改善箇所説明図

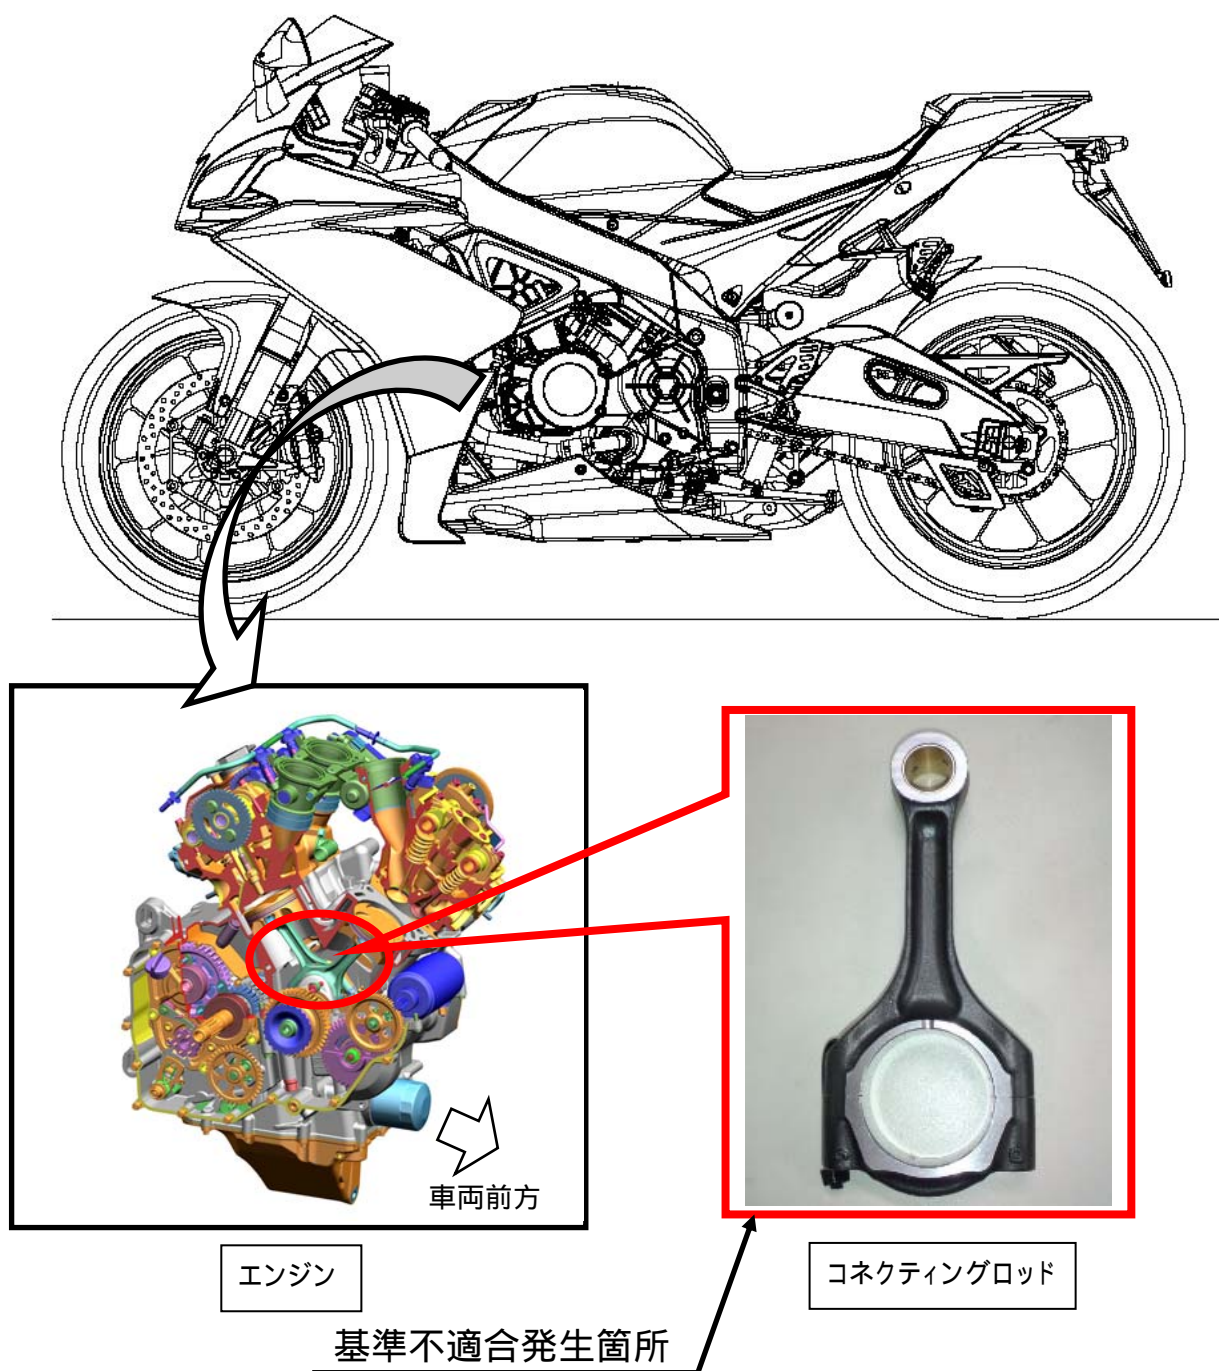
原動機のコネクティングロッドにおいて、製造時に誤って歪み矯正を行ったため、強度が低下しているものがある。そのため、使用過程においてコネクティングロッドが破損し、原動機が停止して走行不能になるおそれがある。

改善の内容：全車両、良品のコネクティングロッドが組み込まれた原動機一式と交換する。

識別： クランクケース後方、原動機番号近傍に白いペイントを行う。
